INFORME GEOTÉCNICO
Red Viaria
Plan Parcial de Ordenación
Sector SUBS-14 "Caño de la Palmilla"
Las Cabezas de San Juan
(SEVILLA)

INFORMES SECTORIALES RECIBIDOS TRAS LA APROBACIÓN INICIAL DEL PLAN PARCIAL

Asunto: Informe sobre el Documento de aprobación inicial del Plan Parcial del Sector SUBS-
I.4 " Caño de Palmilla " - T. M. Las Cabezas de San Juan

INFORME SOBRE EL PLAN PARCIAL DE SECTOR SUBS.I-4 "CAÑO DE PALMILLA" DEL VIGENTE PGOU. LAS CABEZAS DE SAN JUAN (SEVILLA) (Exp. 100228)

AEROPUERTO DE JEREZ
SERVIDUMBRES AERONÁUTICAS
SERVIDUMBRES DE OPERACIÓN
DE LAS AERONAVES

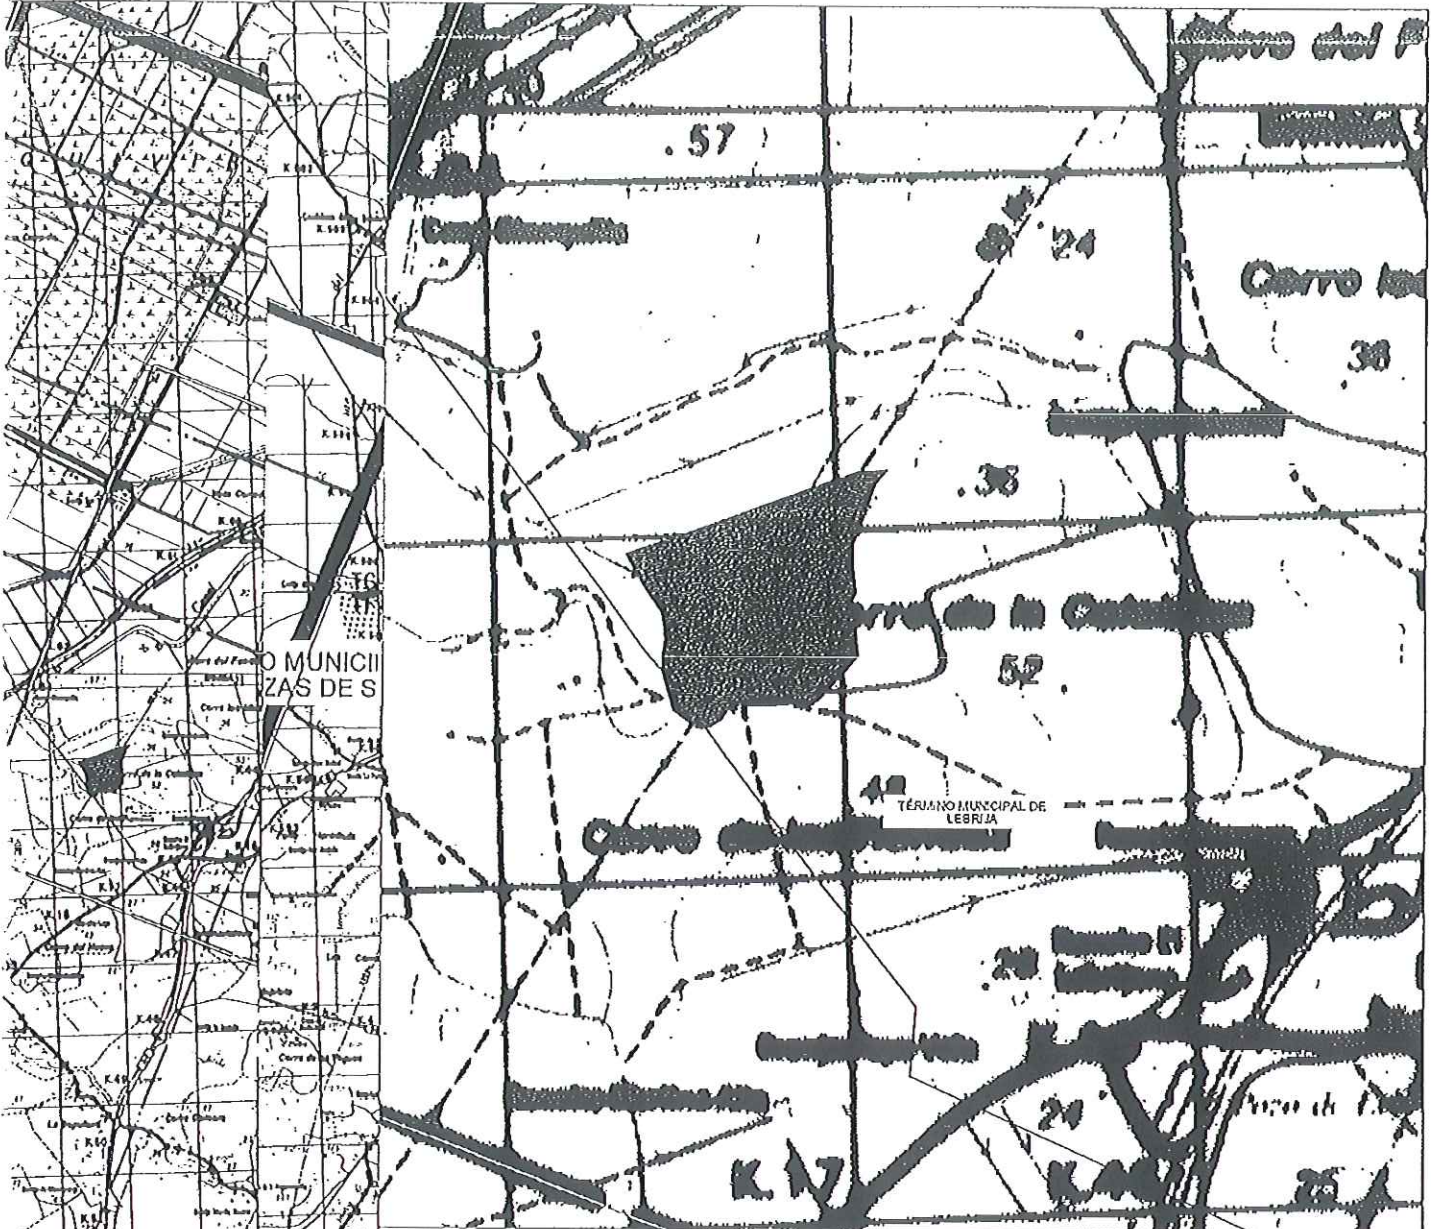
La totalidad del ámbito del Plan Parcial se encuentra incluido en las Zonas de Servidumbres Aeronáuticas Legales correspondientes al Aeropuerto de Jerez. En el plano que se adjunta como Anexo I a este informe, se representan las líneas de nivel de las superficies limitadoras de las Servidumbres Aeronáuticas del Aeropuerto de Jerez que afectan a dicho ámbito, las cuales determinan las alturas (respecto del nivel del mar) que no debe sobrepasar ninguna construcción (incluidos todos sus elementos como antenas, pararrayos, chimeneas, equipos de aire acondicionado, cajas de ascensores, carteles, remates decorativos, etc.), modificaciones del terreno u objeto fijo (postes, antenas, carteles, etc.), así como el gálibo de los vehículos.

El Plan Parcial del Sector SUBS.I.4 "Caño de Palmilla" del PGOU de Las Cabezas de San Juan deberá incorporar entre sus Planos normativos, los Planos de las Servidumbres Aeronáuticas del Aeropuerto de Jerez, debiendo dejar constancia expresa del párrafo anterior en la normativa de su documentación.
